Änderungen DS205.x , DS403.x

Gerätstand DS205.2, DS403.2
auf neuen Gerätstand DS 205.4, DS403.4
ab Seriennummer 060467

Neu DS 205.4 , DS403.4

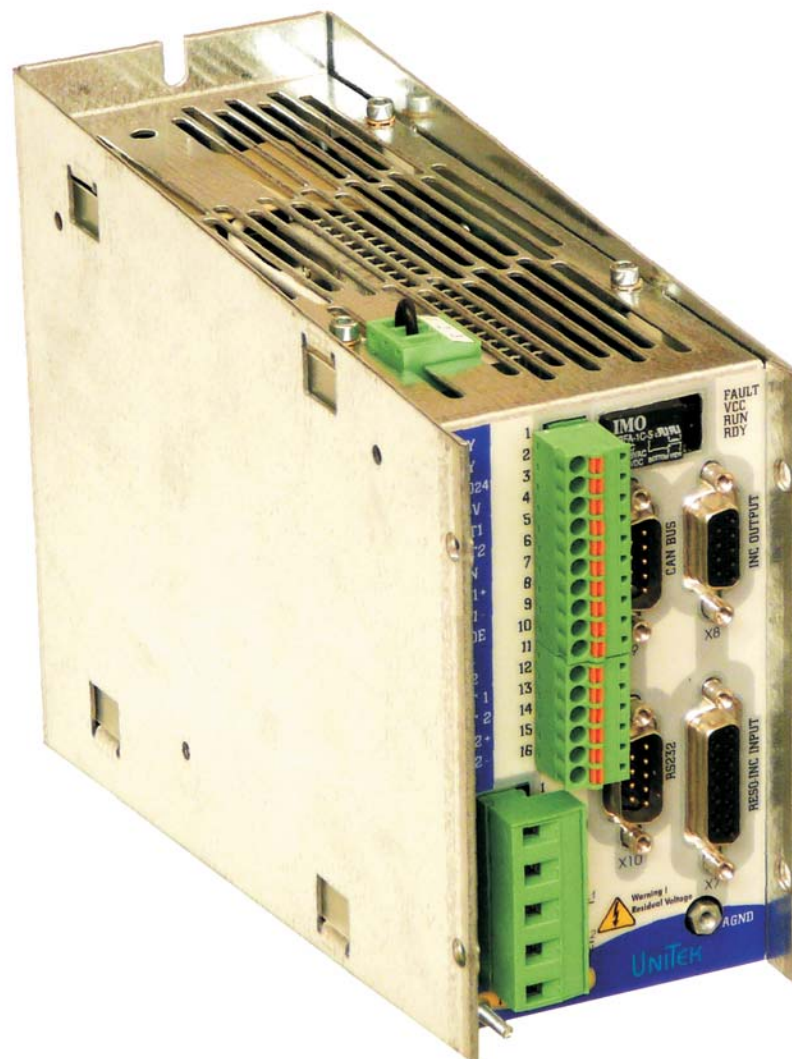
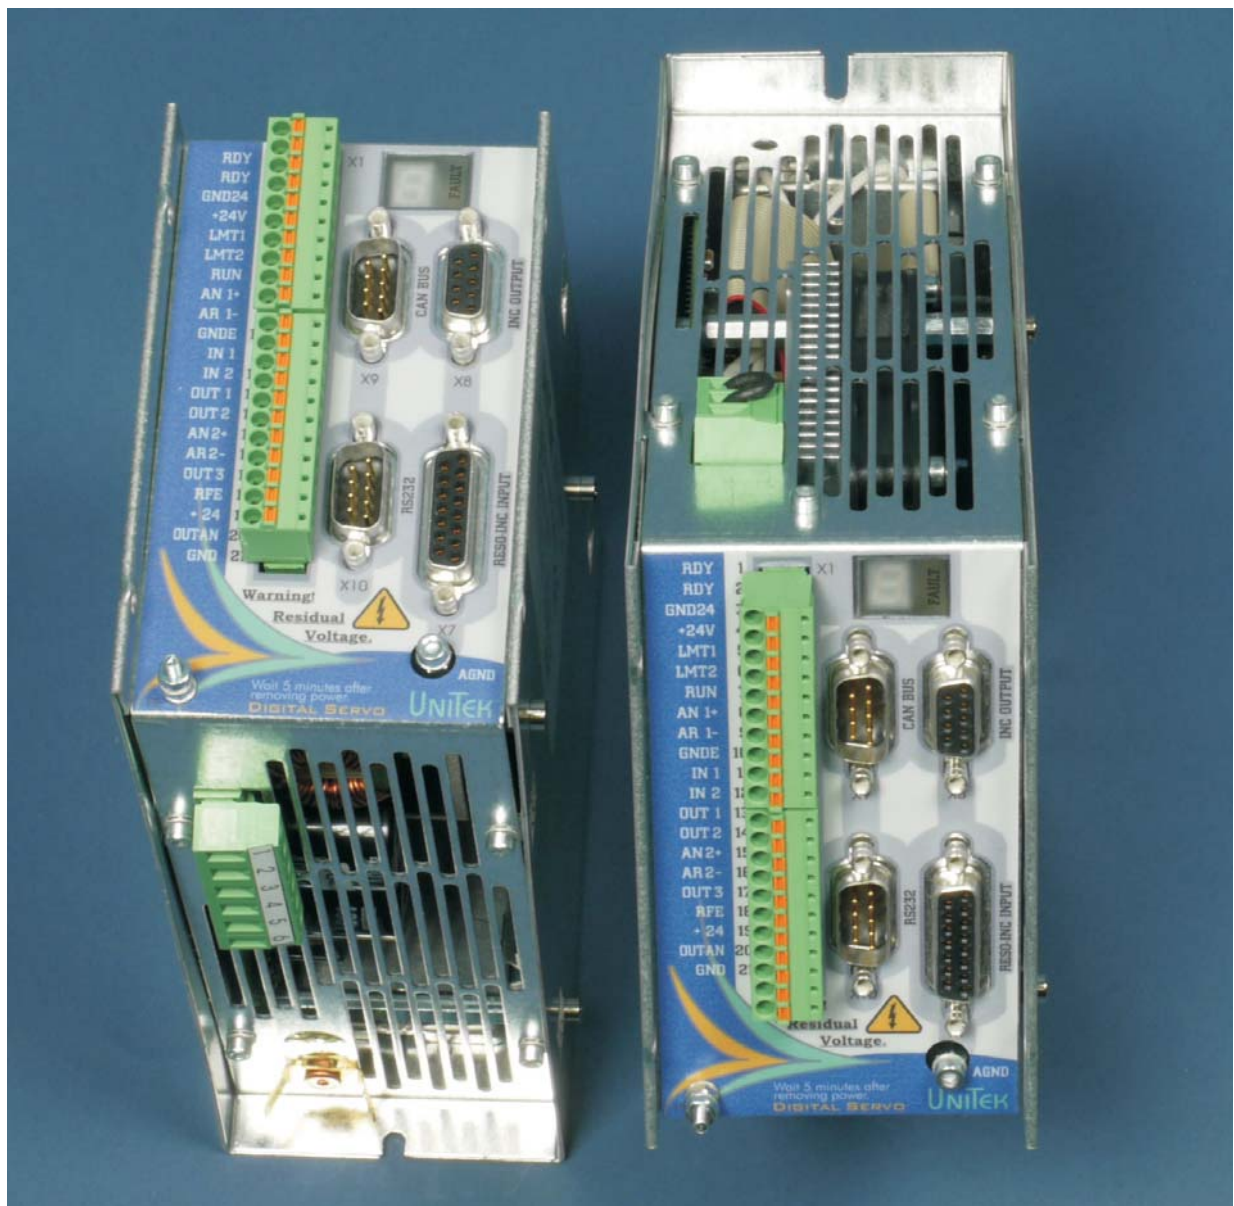
Leistungsanschlüsse
an der Geräte- Unterseite

Steueranschlüsse erweitert
bis Klemmennummer 21

Neu DS 205.4 , DS403.4

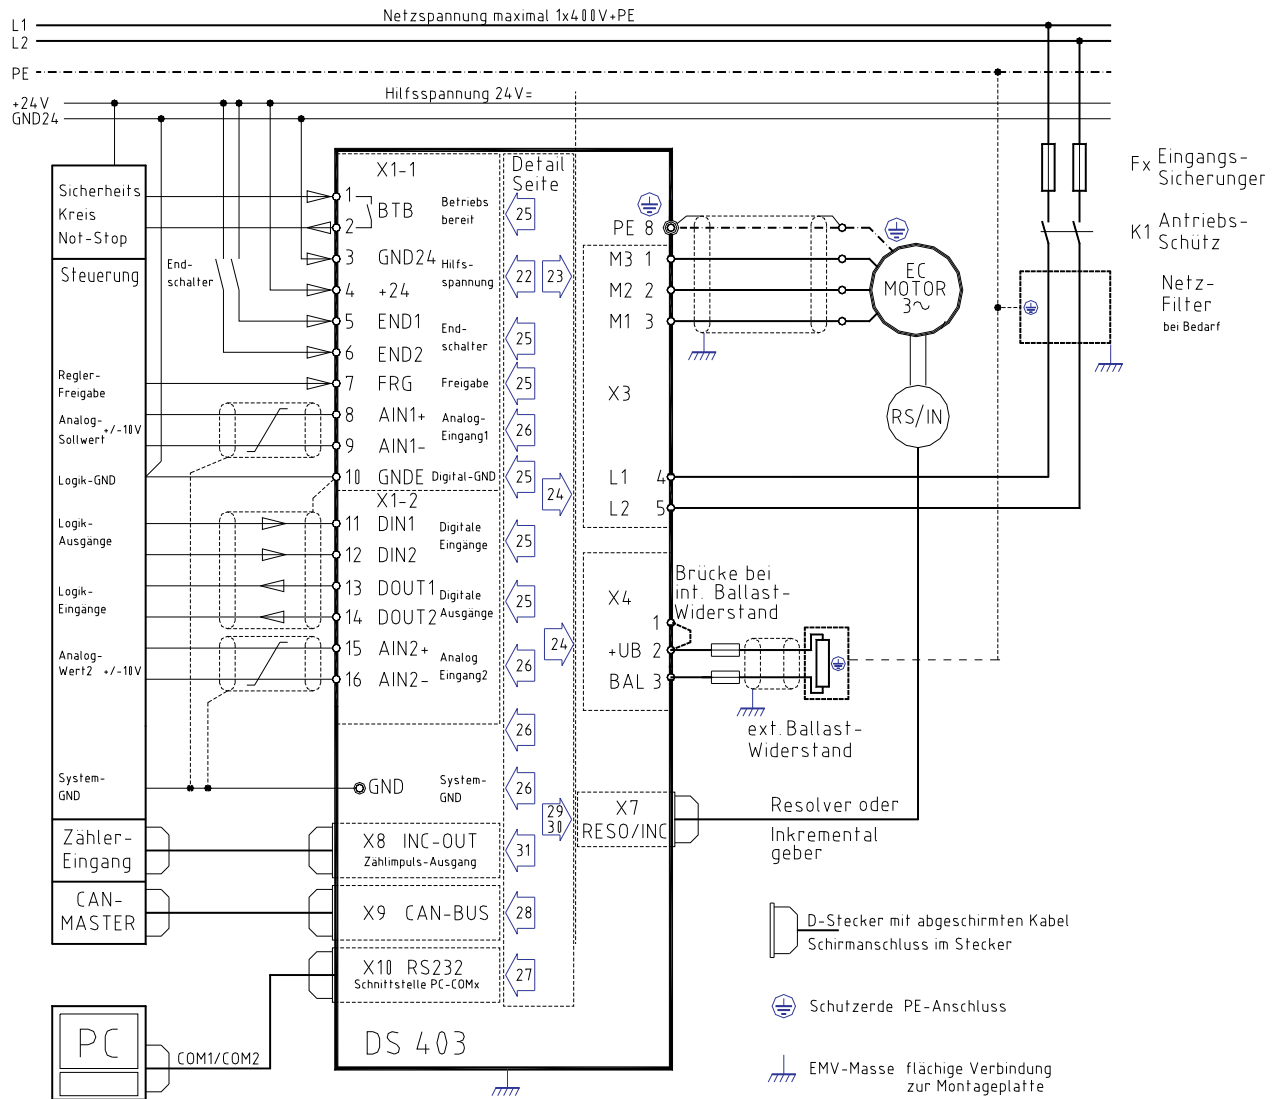
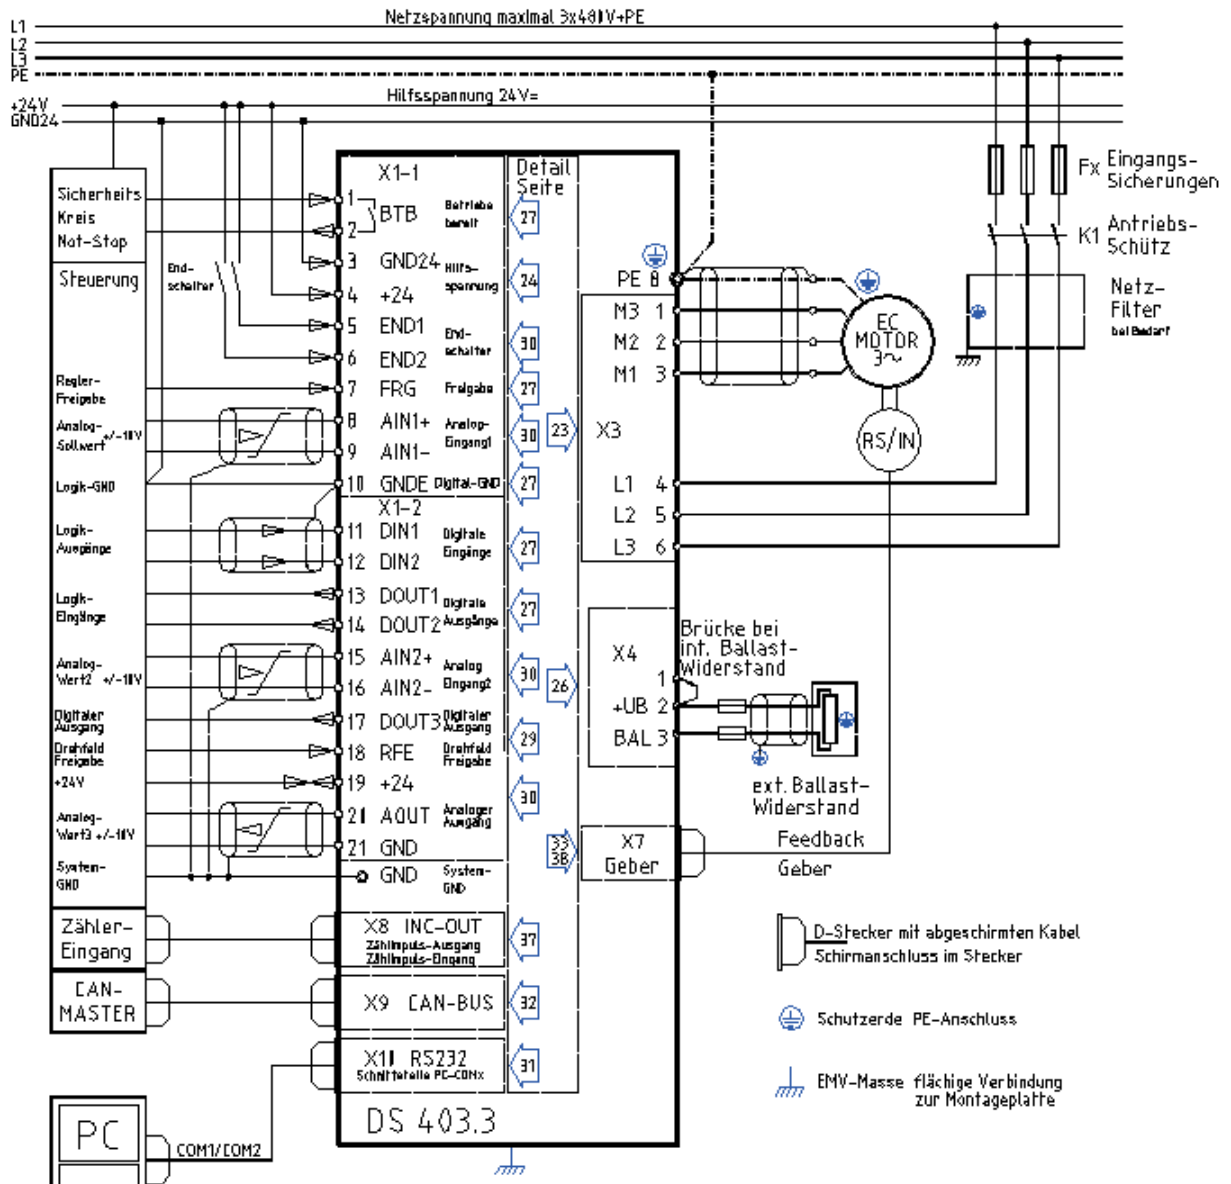
Leistungsanschluss erweitert bis Klemmennummer 6.

Steueranschlüsse erweitert bis Klemmennummer 21

Neu DS 205.4 , DS403.4

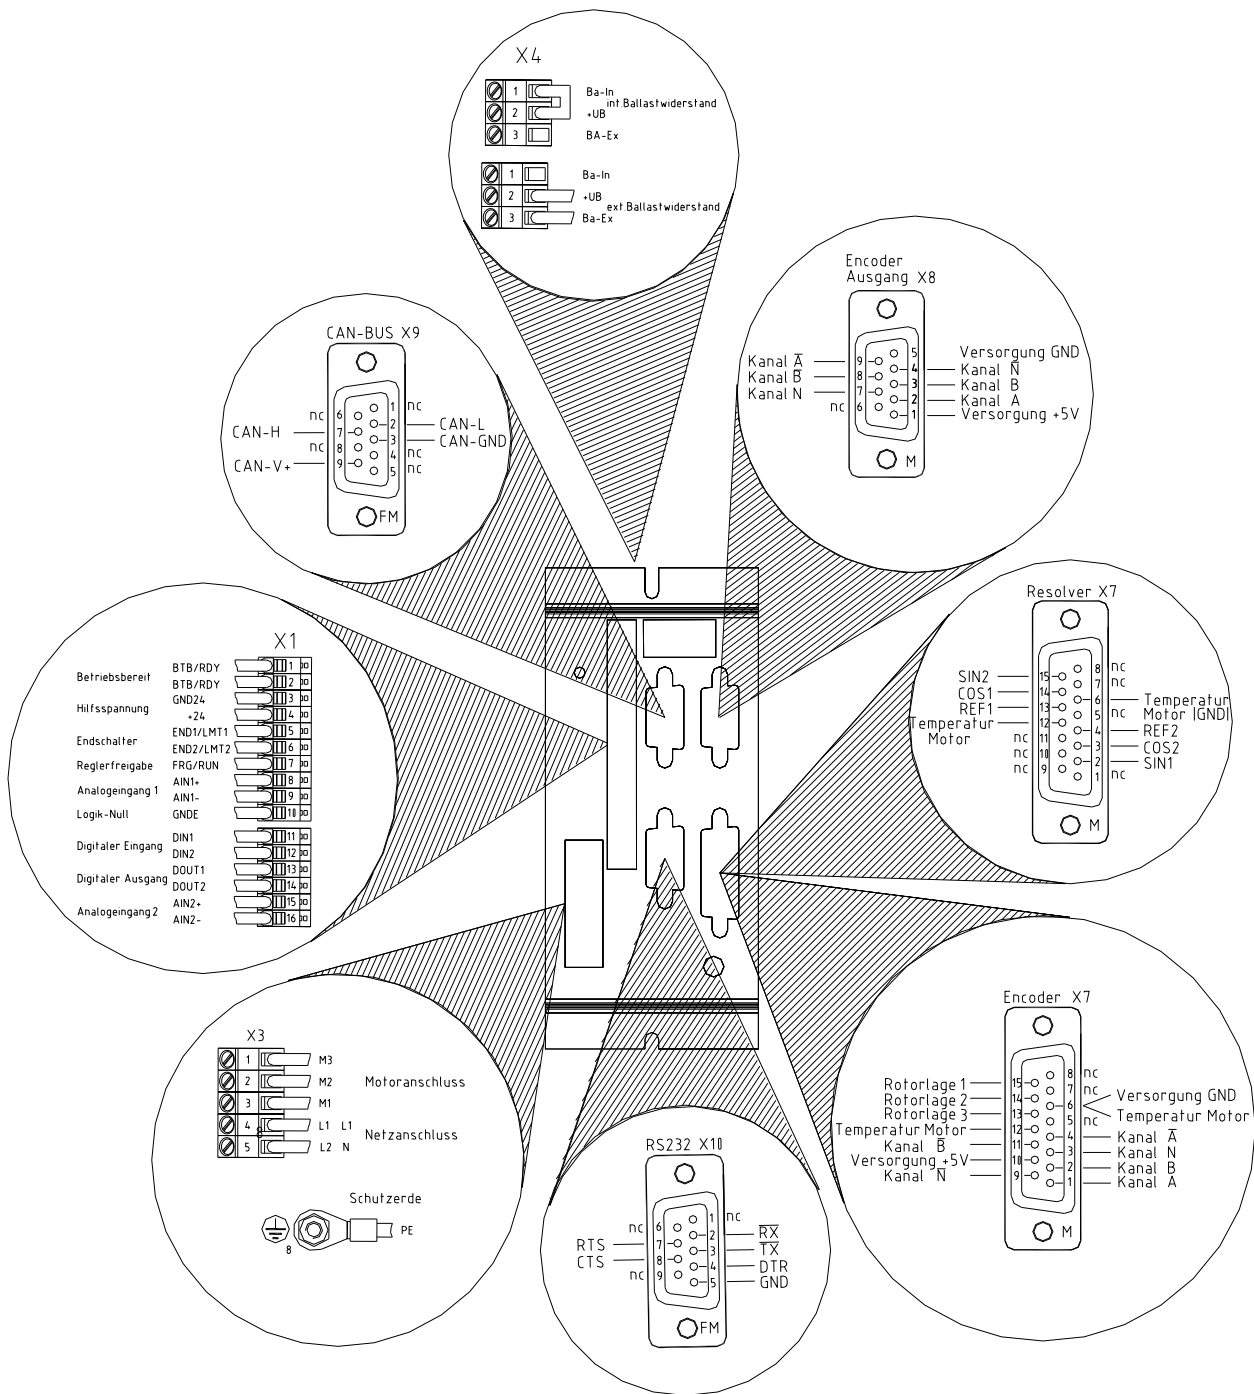
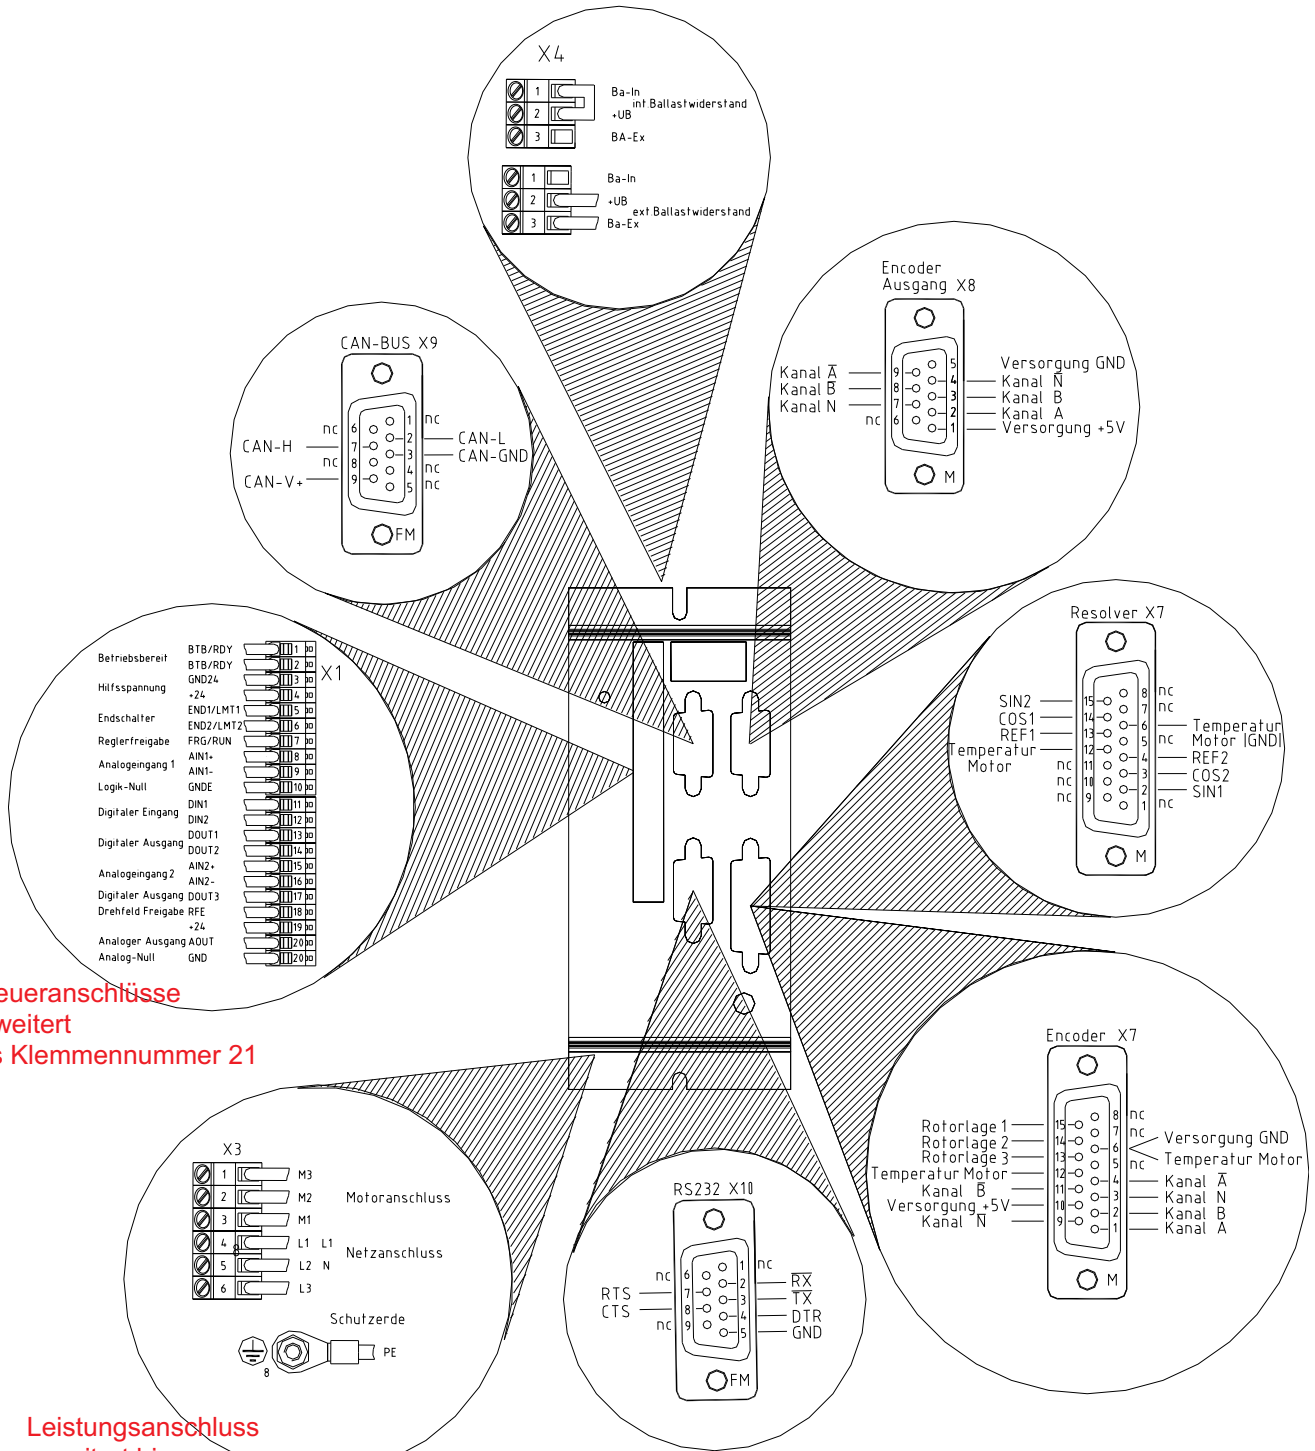
Steueranschlüsse
erweitert
bis Klemmennummer 21

Leistungsanschluss
erweitert bis
Klemmennummer 6.
